**Acta de la sesión extraordinaria, urgente y pública (actuando en delegación del Pleno)  
celebrada por la JUNTA DE GOBIERNO LOCAL el 8 de mayo de 2023**

**2. APROBACIÓN DEL MODIFICADO N° 1 DEL PROYECTO CONSTRUCTIVO DEL PLAN DE ASFALTO DE SESEÑA 2021.**

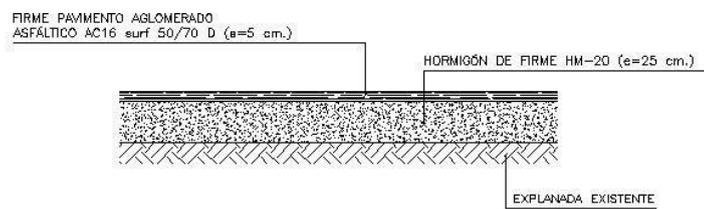
*En el caso del Camino de Acceso a la A-4 se considera que ha habido un error en el Proyecto Constructivo considerando la calle con una longitud inferior a la real.*

*En el caso del Camino de Seseña Nuevo en el Proyecto Constructivo seha tomado una anchura media de la misma que es superior a la real.*

*En el caso del Camino de Ciempozuelos Conexión A-4 en el Proyecto Constructivo no se ha tomado en cuenta la anchura de los arceles por lo que la anchura media tomada es inferior a la real.*

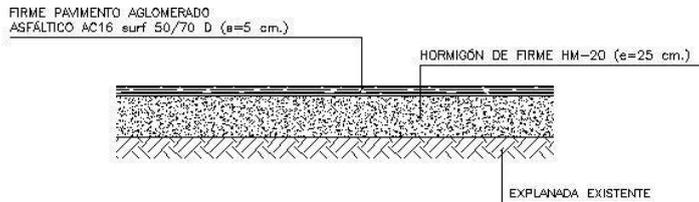
Como se puede observar en las imágenes que se adjuntan la nueva capa de aglomerado asfáltico AC-22 Bin 50/70 S **no sustituye** a la capa de aglomerado asfáltico AC-16 Surf 50/70 D sino que la complementa en ciertas situaciones.

En el caso del Lote 2 tan solo se plantea una posible solución de actuación para reparar los posibles blandones existentes

- a) Realizar una capa de hormigón en masa HM-20 con un espesor de 25 cm. y posteriormente una capa de aglomerado asfáltico AC-16 Surf 50/70 D en capa de rodadura de un espesor de 5 cm. para aquellos blandones de mayor importancia y en los que se observe una mayor degradación del firme existente.
